SERVICE INFO – INA 0130

Nová napínacia kladka 531 0859 10

Kompletné pokrytie motorov D5204 a D5244

Obrázok 1: 531 0859 10 – nová napínacia kladka

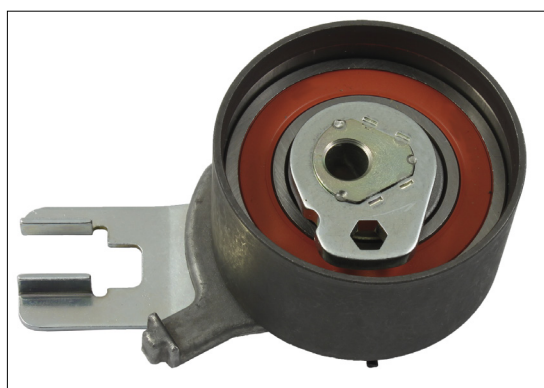
V prípade uvedených vozidiel možno použiť napínaciu kladku 531 0515 10 (obrázok 2) len pre obmedzený rozsah čísel motorov.

Z tohto dôvodu vyvinul Schaeffler Automotive Aftermarket novú napínaciu kladku 531 0859 10 (obrázok 1). Tá pokrýva všetky motory D5204 a D5244 v rámci celého intervalu výroby.

Obe napínacie kladky sa opticky líšia iba vo vyhotovení ukazovateľa nastavenia.

Súprava 530 0504 10 s napínacou kladkou 531 0515 10 je nahradená súpravou 530 0582 10 s novou napínacou kladkou.
